Krycí list ZBV

Název a evidenční číslo Stavby: III/33310Svémyslice, most ev.č.33310-4 - stavební práce	Číslo SO/PS / / číslo Změny SO/PS: 201 / 1	Číslo ZBV: 1
Název stavebního objektu/provozního souboru (SO/PS): SO 201 Most ev.č.33310-4

Změnový list

Název a evidenční číslo Stavby: III/33310Svémyslice, most ev.č.33310-4 - stavební práce	Číslo SO/PS / / číslo Změny SO/PS: <p style="text-align: center;">201 / 1</p>	Číslo ZBV: <p style="text-align: center;">1.3</p>
Název stavebního objektu/provozního souboru (SO/PS): SO 201 Most ev.č.33310-4

Zjištěný stav: kolize stávajícího základu x jádrové vrty

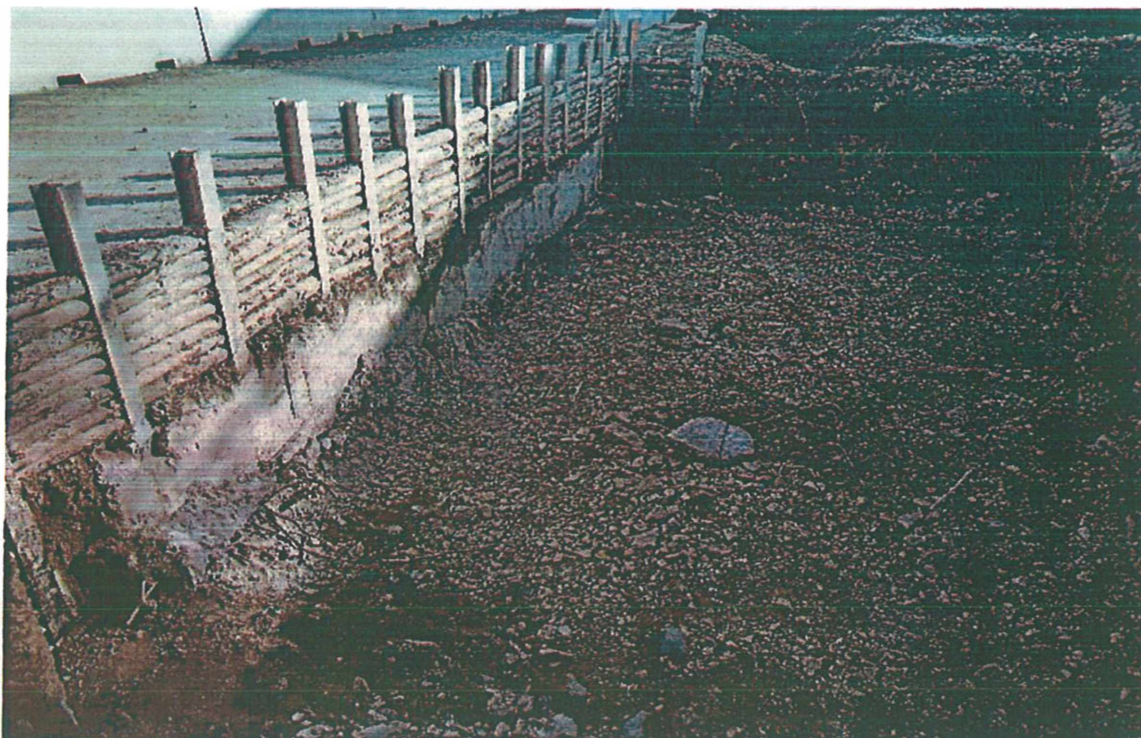
Pohled na vrty včetně jádra

PŮDORYS 1:50

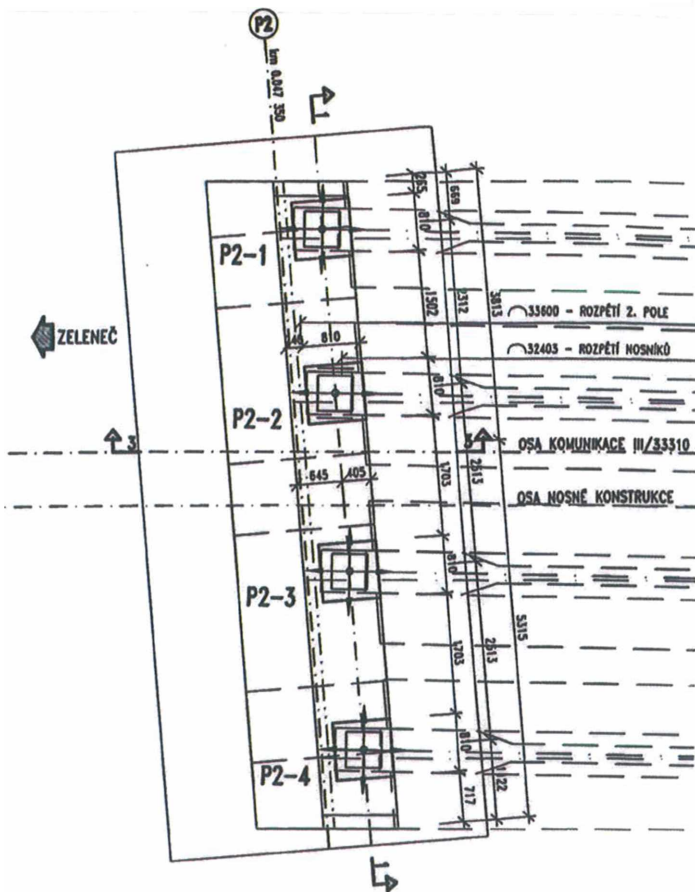
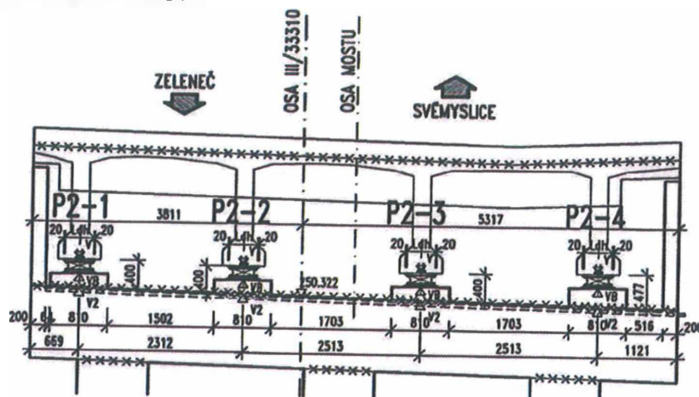
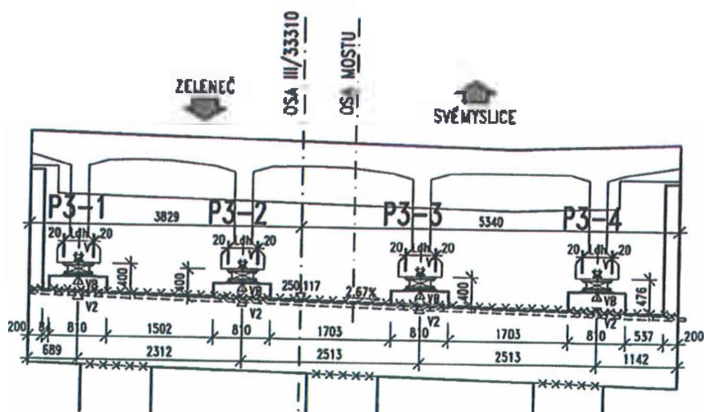
- změna počtu předpjatých prefabrikovaných nosníků hlavního pole z 5 na 4 ks
- snížení počtu elastomerových ložisek z 10 na 8 ks

Změna počtu nosníků v hlavním poli spočívá ve snížení z 5 kusů na 4 kusy. Tato změna vyšla z konstrukčního uspořádání konkrétního typu přepjatých prefabrikovaných nosníků. Z této změny vyplývá snížení počtu elastomerových ložisek z 10 na 8 kusů.
